Dotyczy: **postępowania przetargowego pn. „Budowa pływalni krytej przy ul. Taborowej [POZNAŃ]”, postępowanie numer PIM/01/24/ZP3/2023-372.**

Na podstawie art. 135 ust. 1 i 2 ustawy Prawo zamówień publicznych (zwanej dalej „Pzp”), Zamawiający informuje o pytaniu skierowanym do treści specyfikacji istotnych warunków zamówienia (SWZ) w postępowaniu oraz zmianie treści SWZ:

Pakiet nr 9

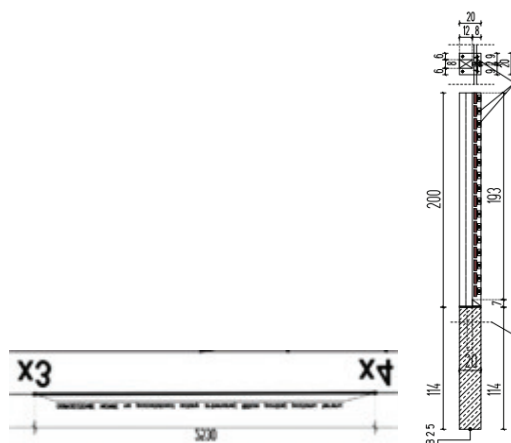
Czy Inwestor posiada zezwolenie na wejście na wykonanie prac budowlanych na sąsiednią działkę 31/8 lub też uzgodnienia w tej kwestii z właścicielem działki 31/8? Mamy tu na myśli oznaczony do rozbiórki fragment istniejącego obiektu na działce Inwestora.

Inwestor nie posiada zezwolenia na wejście na wykonanie prac budowlanych na sąsiednią działkę 31/8.

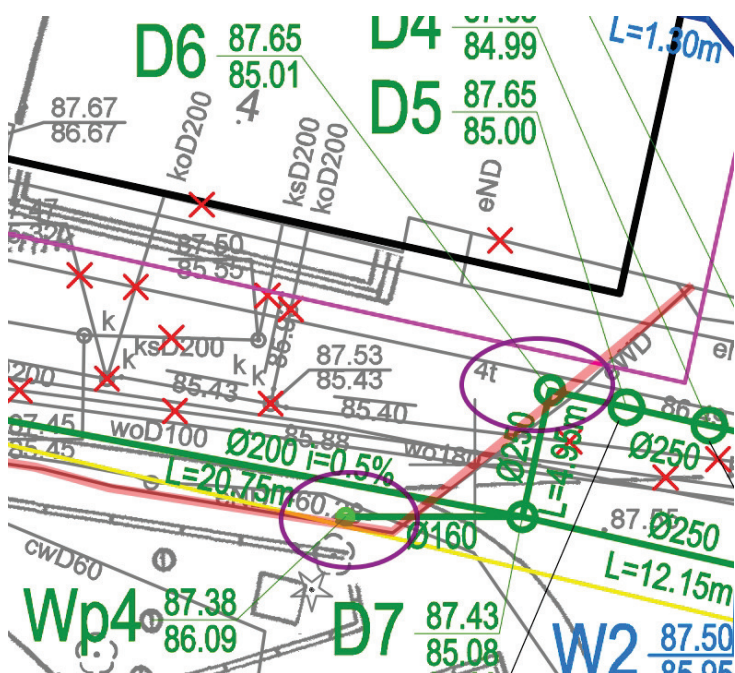
Czy Inwestor posiada zgodę na prowadzenia prac na działce 32/9? Przewidziane w projekcie roboty instalacyjne związane z przyłączem sanitarnym swoim zakresem obejmują ww. działkę. Jednocześnie pragniemy zauważyć, że zaprojektowana sieć jest w kolizji z istniejącymi drzewami. W związku z tym prosimy o informację czy Inwestor posiada zgodę na wycinkę drzew będących w kolizji z przyłączem?

Odpowiedź w trakcie opracowania.

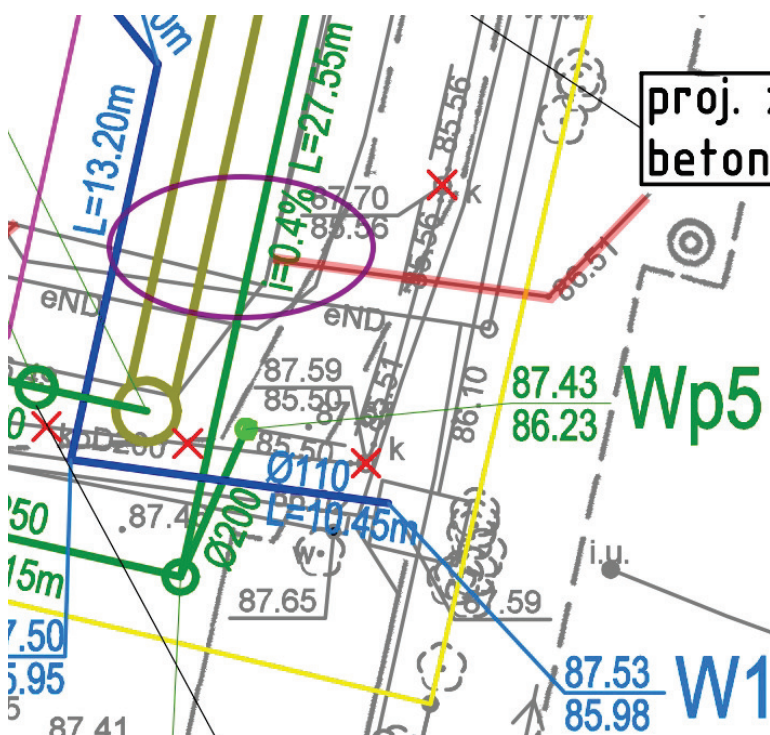
Prosimy o przesłanie dokumentu wystawionego przez gestora sieci energetycznej potwierdzającego możliwość czasowego wyłączenia kabla wysokiego napięcia podczas wykonywania prac sieciowych na nowo realizowanym obiekcie. Zbiornik retencyjny oraz jedna z nitek kanalizacji deszczowej zaprojektowane zostały bezpośrednio pod kablem. Realizacja nowoprojektowanych sieci bez uprzedniego wyłączenia kabla jest niemożliwa. Poniżej fragment PZT z zaznaczonym obszarem kolizji.

Odpowiedź w trakcie opracowania.
